**Forum mondial de l'harmonisation
des Règlements concernant les véhicules**

**Rapport du Groupe de travail en matière de roulement
et de freinage sur sa quatre-vingt-cinquième session**

Amendements au document ECE/TRANS/WP.29/GRRF/2017/27

Proposition de nouvelle série d'amendements 03 au Règlement n° 79 (Équipement de direction)

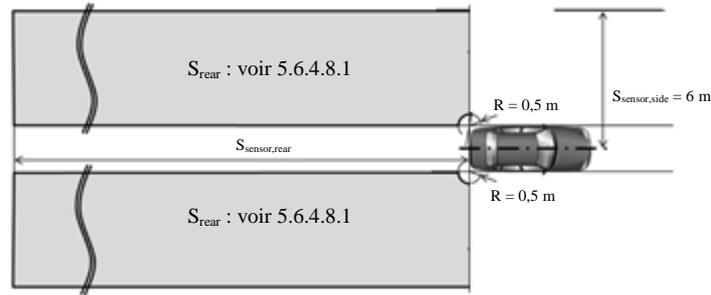
La vitesse minimale de fonctionnement V_{min} , à laquelle l'ACSF de catégorie C peut réaliser une manœuvre de changement de voie, est calculée pour la distance minimale S_{rear} à l'aide de la formule suivante :

$$V_{\text{min}} = a * (t_B - t_G) + v_{\text{app}} - \sqrt{a^2 * (t_B - t_G)^2 - 2 * a * (v_{\text{app}} * t_G - S_{\text{rear}})}$$

V_{min} (en m/s) est la vitesse minimale d'activation de l'ACSF de catégorie C.
